MÉMOIRE EN RÉPONSE A L'ENQUETE PUBLIQUE DU PARC EOLIEN DES GAUDINES

Parc Eolien des Gaudines

Ainsi, le présent document a pour objectif de répondre aux observations formulées sur le projet éolien des Gaudines sur la commune de Doux (08) et recueillies par le commissaire enquêteur Monsieur André VAN COMPERNOLLE entre le 2 novembre et le 3 décembre 2022 inclus.

Figure 2 - Situation du projet des Gaudines vis-à-vis de l'aérodrome Rethel-Perthes

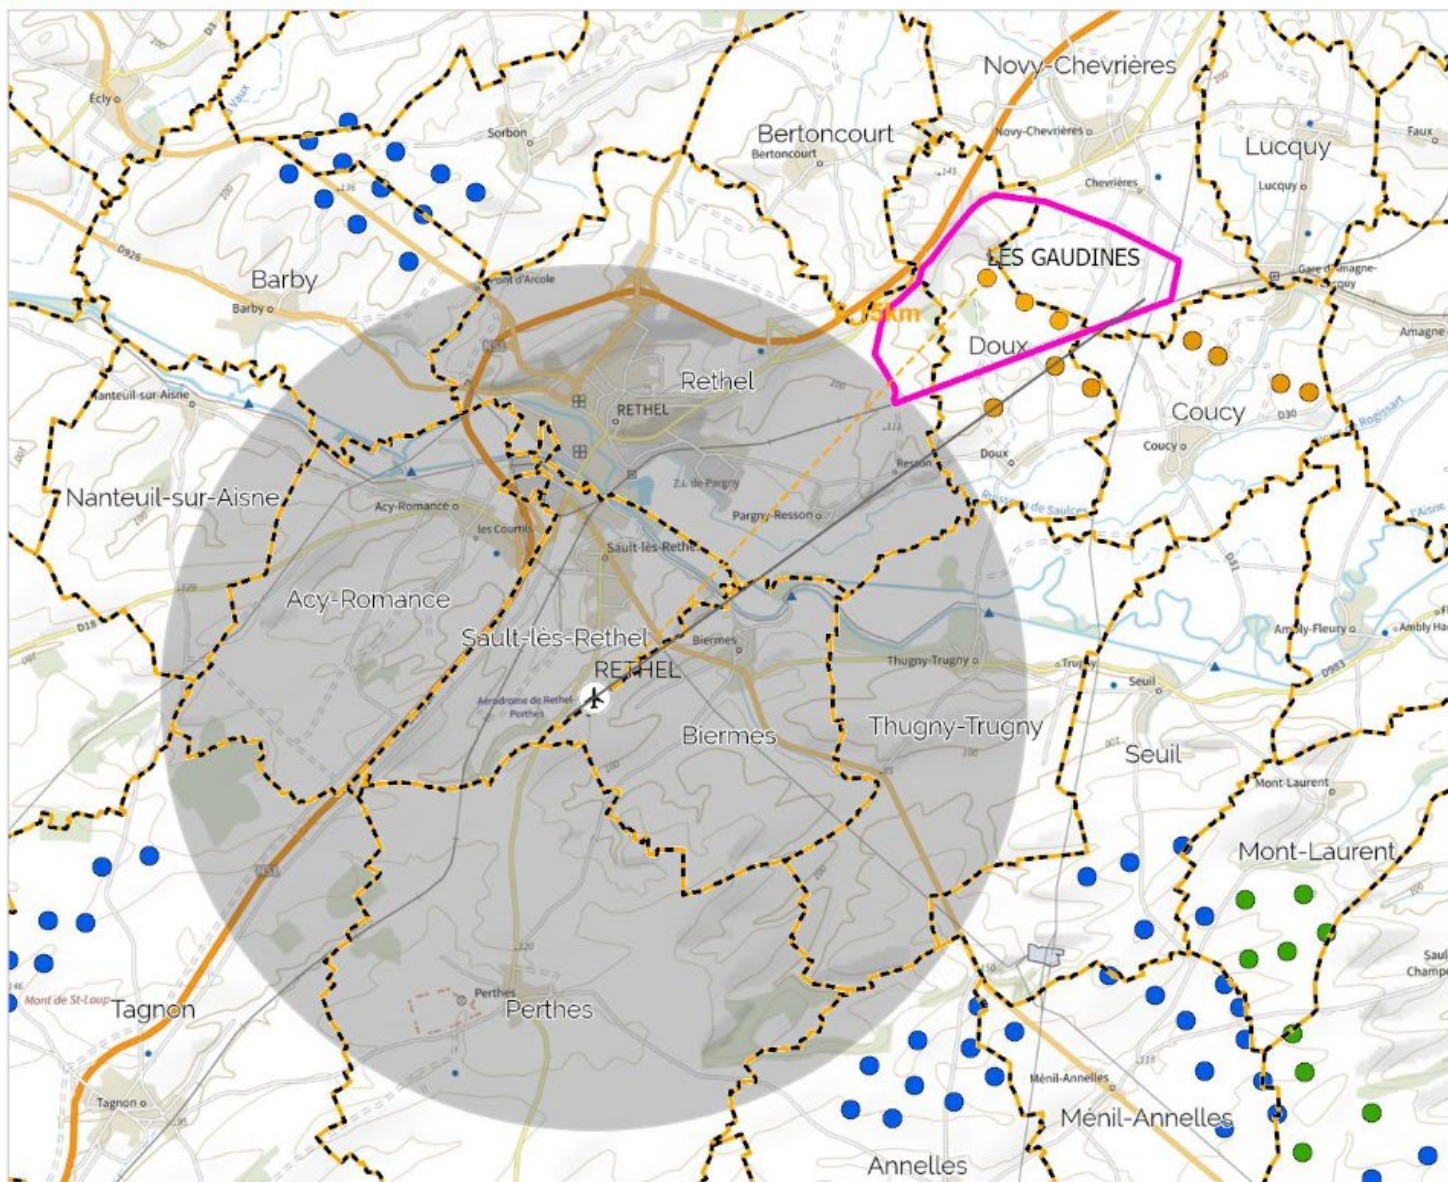
Question n°1 : Avez-vous maintenant confirmation qu'aucune contrainte relative à la hauteur en bout de pale de l'éolienne la plus proche de l'extrémité de la piste ne se pose ?

Par ailleurs, sur la base des coordonnées des 3 éoliennes faisant l'objet d'un dépôt de dossier d'autorisation environnementale, le retour datant de décembre 2021 (voir Annexe 6.2) est le suivant : « *Je vous informe que ce projet n'est pas situé dans une zone grevée de servitudes aéronautiques et radioélectriques gérées par l'Aviation civile et n'aura pas d'incidence au regard des procédures de circulation aérienne. En conséquence, je donne mon accord pour la réalisation de ce parc ainsi que pour son exploitation* ». Il ne fait aucune mention de l'aérodrome de Rethel-Pethes.

Aussi, le parc éolien ne se situe pas tout à fait dans l'axe de la piste comme en témoigne la carte en page suivante (axe tracé en gris). Précisons enfin que cet aérodrome ne dispose pas d'un plan de servitude aéronautique (PSA).

Aucun contact n'a été pris avec le président de l'Aéroclub de Rethel, puisque **les prescriptions de la DGAC et la DSAC NE sont respectées par le parc éolien des Gaudines.**

Figure 16 - Analyse de l'occupation visuelle depuis le Mont Sery

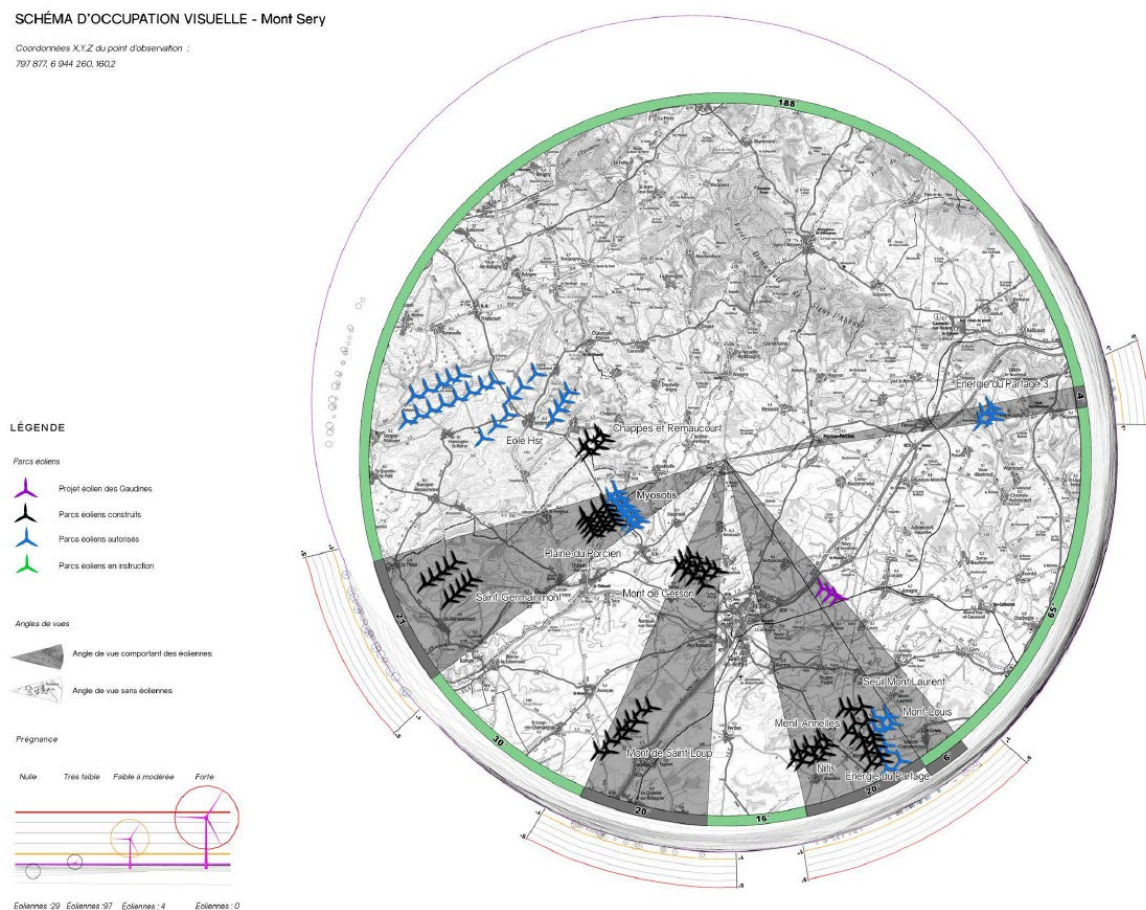
« L'implantation du parc éolien de Coucy se fait au détriment de plusieurs monuments historiques : église Saint Martin d'Amagne (classée),...église Saint Martin de Doux(inscrite), prieuré de Novy Chevrières (classé), église de Thugny-Trugny(classée) , château de Thugny-Trugny, les Monts de Séry (en voie de classement comme site remarquable) ».

En tenant compte de la modification de l'implantation, le projet représente une modification très limitée à l'horizon (de l'ordre de quelques degrés) en s'implantant en limite d'un pôle éolien affirmé sur la côte de Bourcq. En conclusion, aucun effet de saturation ou d'encerclement n'a été mis en évidence. Concernant l'impact paysager, celui-ci a été évalué comme faible à moyen du fait de la réduction de l'emprise horizontale projetée, de la lisibilité de l'implantation et du contexte éolien en place. »

Figure 17 - Carte de situation vis-à-vis du plan paysager des Ardennes

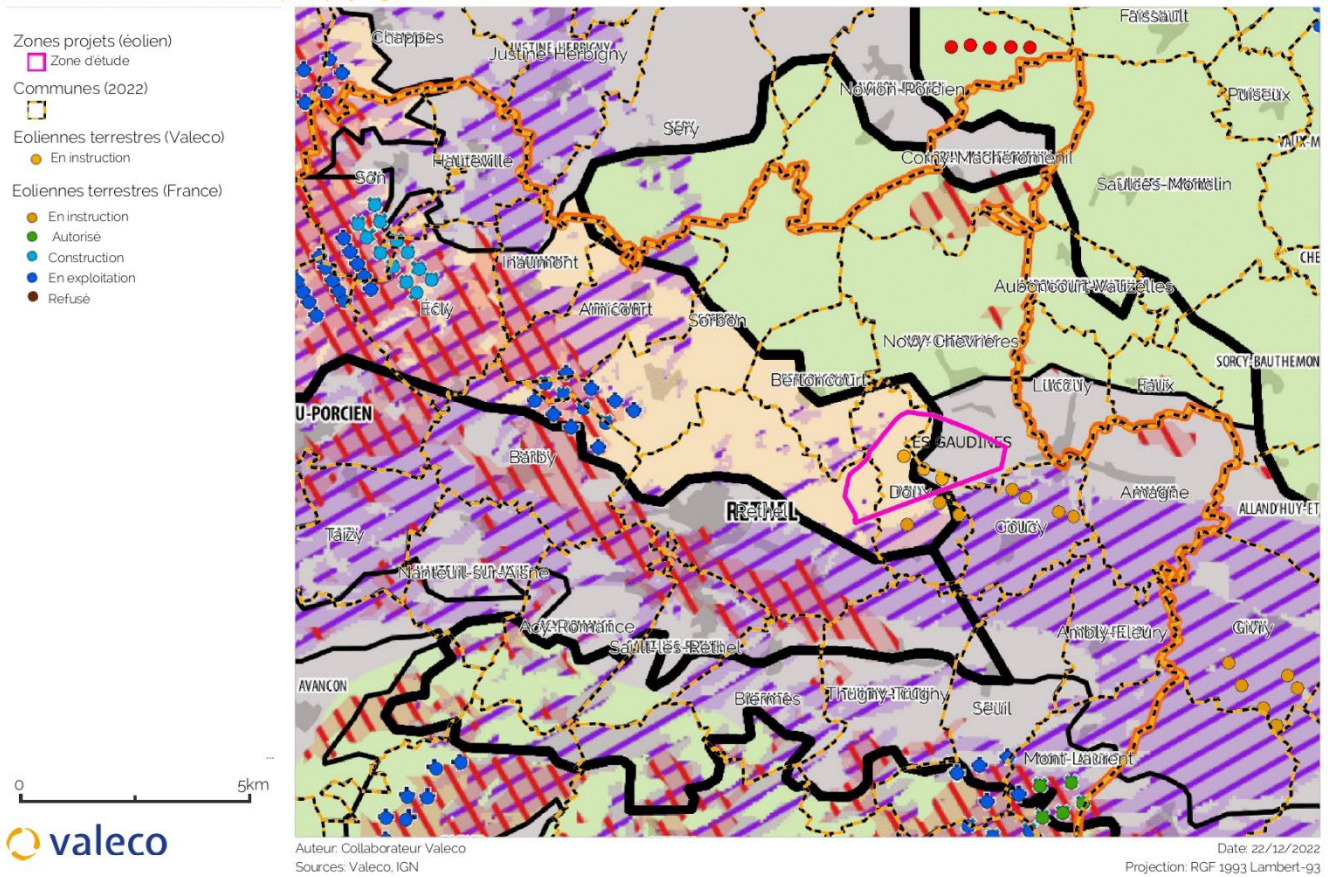
SPPEF indique que le projet s'implante dans un secteur « favorable avec réserves » du Plan Paysage Eolien 2007, confirmé en 2020/2021 et poursuit « Accepter des parcs dans ces zones reviendrait à admettre qu'il n'y a plus de zones défavorables »

Comme le montre la carte en Figure 17, la zone d'étude se situe à cheval sur deux entités, à savoir le Bas-Porcien collinaire à l'ouest, entité favorable sous réserves, et le Vallage d'Aisne à l'est, entité défavorable.

- La révision du plan de paysage de 2007 en 2021 apporte une notion de secteurs à densité élevée (violet) et de secteurs en saturation visuelle (rouge). Le projet des Gaudines n'est située ni dans l'un ni dans l'autre de ces secteurs.

- Ce plan paysager est une ligne directrice, et non une réglementation. Il est travaillé à une échelle élargie. Les études paysagères travaillées à une échelle affinée du projet sont davantage précises pour juger ou non de l'impact du parc sur le motif paysager.

- Il convient de comprendre qu'un parc éolien répond à des enjeux multicritères. Les secteurs indiqués comme favorables à l'implantation d'éoliennes sur le plan paysager au Nord-Est de Doux par exemple, possèdent des enjeux environnementaux plus importants, des enjeux aéronautiques, des municipalités opposées, etc. C'est d'ailleurs pour cela que peu d'éoliennes y sont implantées. Il existe énormément de « plans » ou « guides » pour donner des lignes directrices, et pas uniquement sur le plan paysager. Tout le travail de recherche de site d'implantation se situe dans la combinaison de ces recommandations et le choix du meilleur compromis.
